SERVICE INFO – INA 0130

Uusi hihnankiristin 531 0859 10

Kattaa moottorit D5204 ja D5244

Kuva 1: 531 0859 10 – uusi hihnankiristin

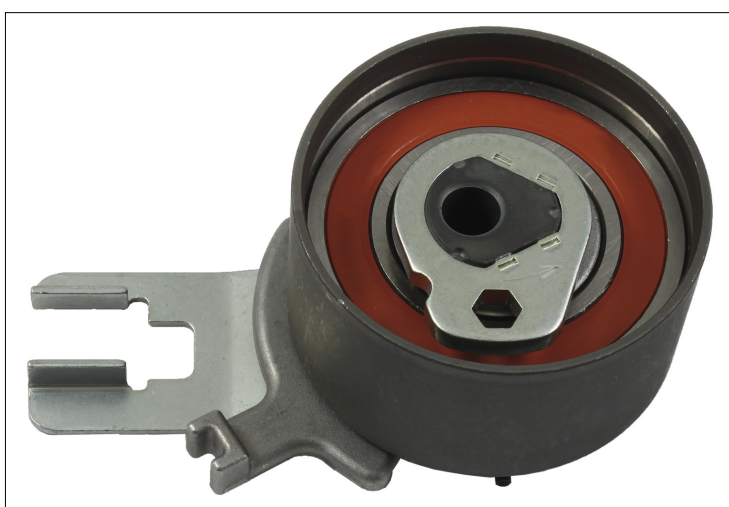
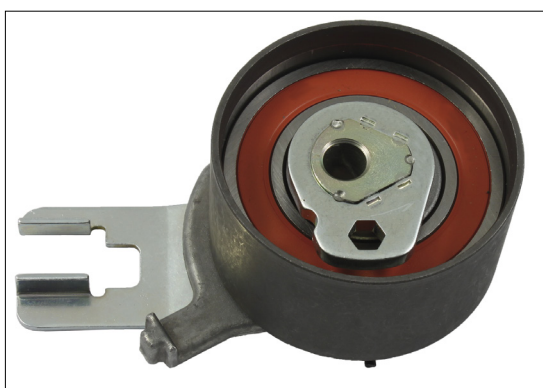
Esitetyissä ajoneuvoissa voidaan kiristinpyörää 531 0515 10 (kuva 2) käyttää vain moottorin numeron rajaamissa määrissä.

Tämän vuoksi kehitti Schaeffler Automotive Aftermarket uuden kiristinpyörän 531 0859 10 (kuva 1). Se kattaa kaikki moottorit D5204 ja D5244 moottorit koko tuotantoajan puitteissa.

Kiristinpyörät poikkeavat ulkonäöllisesti toisistaan vain asetuksen osoittimen suhteen.

Sarja 530 0504 10 kiristinpyörällä 531 0515 10 on korvattu sarjalla 530 0582 10 ja uudella kiristinpyörällä.
